**Pratica ARPAE – Area Autorizzazioni e Concessioni Metropolitana n. 10972/2021**

**PROCEDURA di ValSAT art. 18 L.R. 24/2017**

**Istruttoria di VAS/ValSAT Procedimento unico di cui all'art. 53 della L.R. 24/2017, finalizzato alla realizzazione di un complesso produttivo in località Boaria (area APR.P\_II, AP\_0\*\*\*), comprensivo del permesso di costruire per la realizzazione delle urbanizzazioni primarie (strada e parcheggi) nonché del progetto per la realizzazione delle opere di urbanizzazione secondaria - Caserma Vigili del fuoco in località Piastrella (area DOT\_S\*).**

**Autorità competente: Città metropolitana di Bologna (CM BO)**

La modifica all'art. 41 del RUE proposta è la seguente:

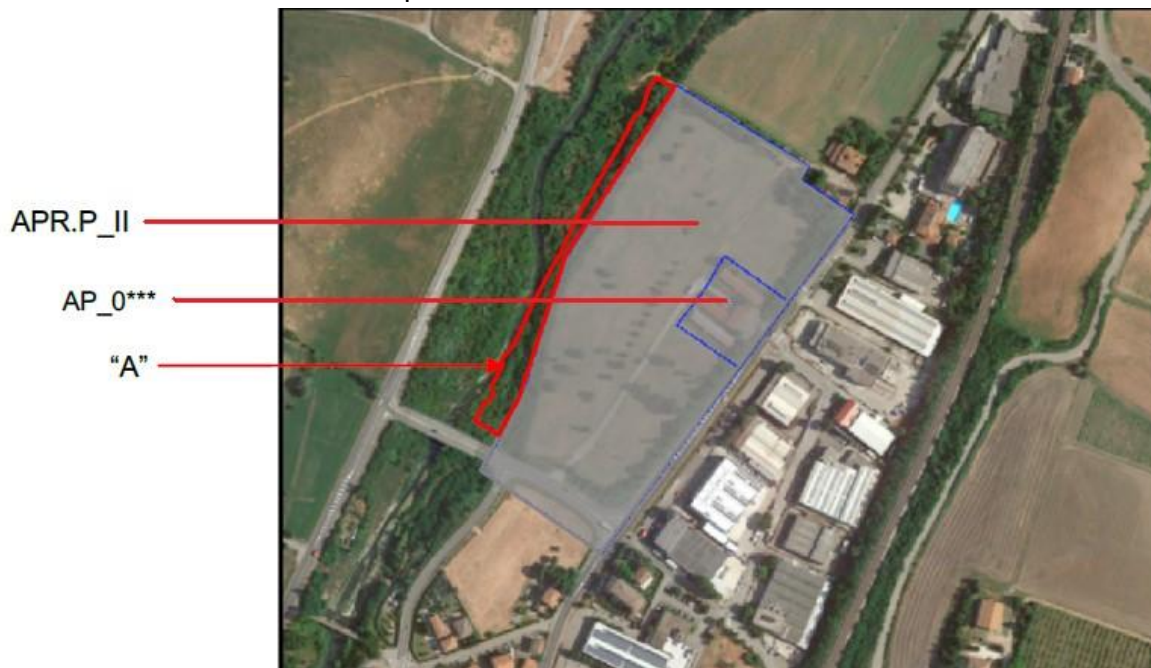
**TESTO RUE VIGENTE:** "Nell'area AP\_0\*\*\* posta in località "Boaria", non sono ammessi indici di natura produttiva."

**TESTO RUE VARIANTE PROPOSTA:** Nell'area AP\_0\*\*\* posta in località "Boaria", è ammesso il trasferimento di parte dell'edificabilità derivante dall'adiacente ambito APR\_P\_II da realizzare in forma accorpata al fabbricato di nuova realizzazione dello stesso ambito.

In merito a tale modifica del RUE il Documento di Valsat riporta le seguenti valutazioni:

- La possibilità di edificare anche sull'area AP\*\*\* favorisce una migliore fluidità nei percorsi carrabili e pedonali all'interno del lotto e quindi anche dell'accessibilità al lotto.
- L'area è interessata dalla fascia di tutela fluviale, tuttavia l'area è già edificata ed attualmente utilizzata. Non si prevede un ulteriore indice, ma il trasferimento di edificabilità dalla vicina area.
- La realizzazione del complesso produttivo presenta un rilevante interesse per lo sviluppo sociale ed economico del territorio.
